CAAC 适 航 指 令

编号: CAD2007-B737-09

- 一. 标题: 检查主缝翼滑轨下止动块组件
- 二. 适用范围:

图1 缝翼滑轨下止动块组件

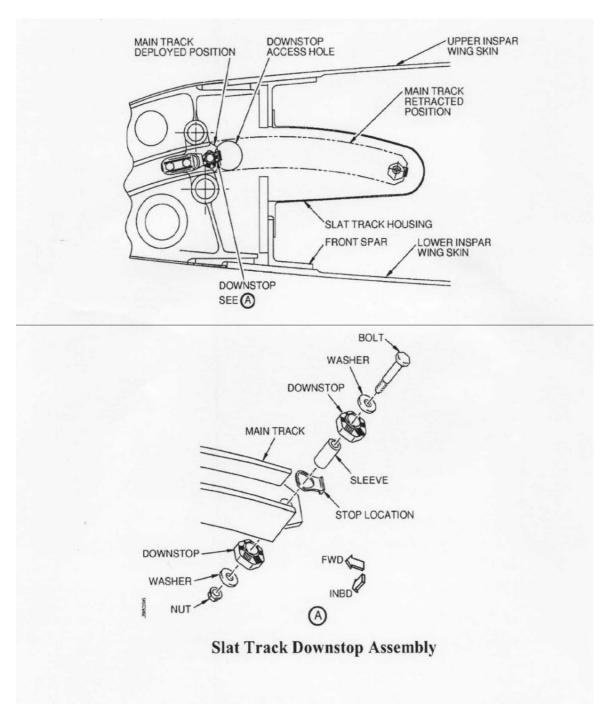
- (1)详细检查每个主缝翼滑轨下止动块组件,以确认缝翼滑轨硬件 (见波音服务信函737-SL-57-084-B图1以及本指令图1中的螺栓、垫圈、 下止动块、套管、止动位、以及螺帽)安装是否适当。如有任一零件丢 失或安装不正确,在下次飞行前,采用按照本指令B段规定的程序批准的 方法,安装新的或可以使用的零件。对缝翼整流罩内进行一次详细检查, 以确定是否有外来物碎片(FOD)和损伤。在下次飞行前,采用按照本指 令B段规定的程序批准的方法,去除发现的任何FOD,修复发现的任何损 伤。采用波音信函(多用户信息)Service RequestID 1-523812011,是 确认正确安装、安装新件或可用件、检查有无损伤和FOD、去除FOD和修 复损伤的一种批准方法。之后以不超过3000飞行循环的时间间隔,重复 本指令A(1)段要求的措施。
- (2) 对螺帽施加50至80英寸/磅之间的力矩, 螺栓头必须用该力矩拧紧。
- 注2:本指令中"详细检查"定义为:对特定结构区域、系统、安装或装配情况进行充分的目视检查,以查明是否有损伤、失效或不正常。通常检查者需要用足够强的光照协助检查。可使用检查工具如反光镜、放大镜等。可能需要进行表面清洁和制定具体的接近程序。
